改善箇所説明図

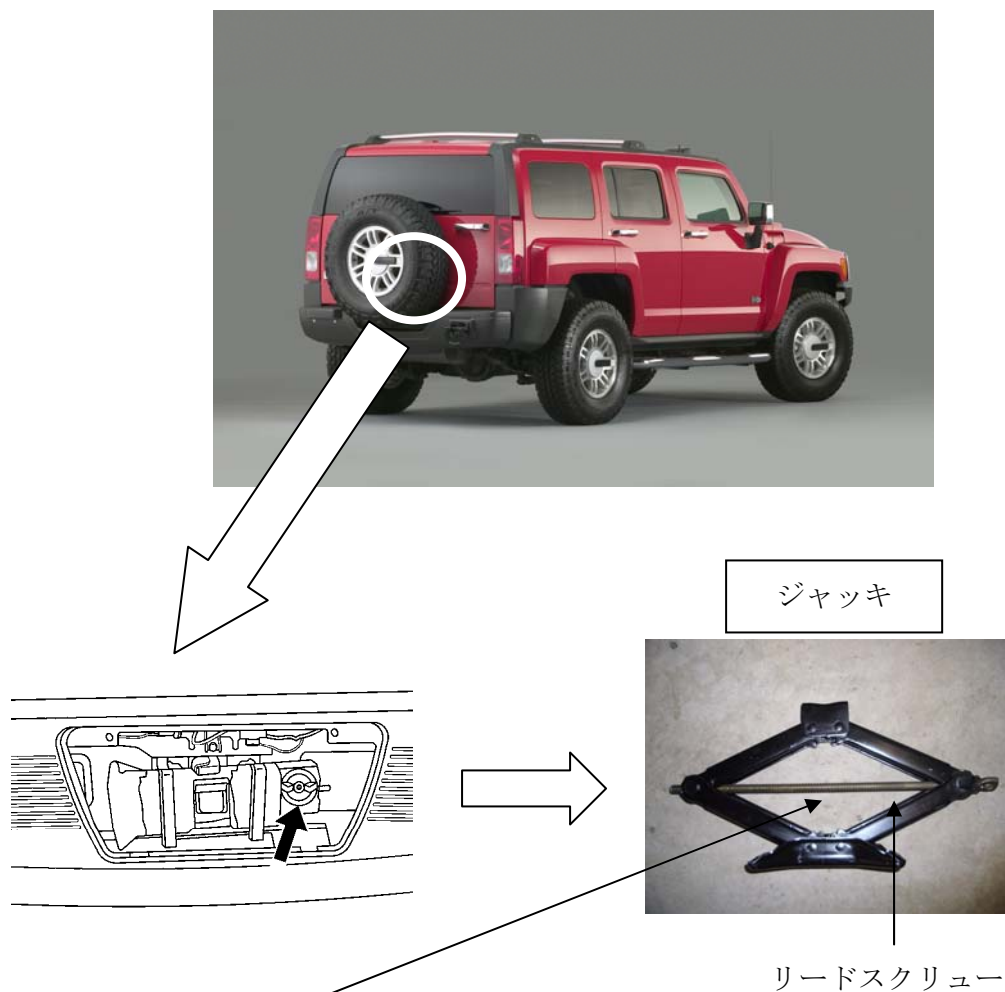
車両に搭載されているジャッキのリードスクリューの強度が不足しているため、ジャッキを繰り返して使用するとリードスクリューに亀裂が生じるものがある。そのため、そのまま使用を続けると、使用中にジャッキが破損して、最悪の場合、車両が落下するおそれがある。

全車両、ジャッキを対策品と交換する。

運転席ドアのインフォメーションラベルに水色のシールを貼付ける。
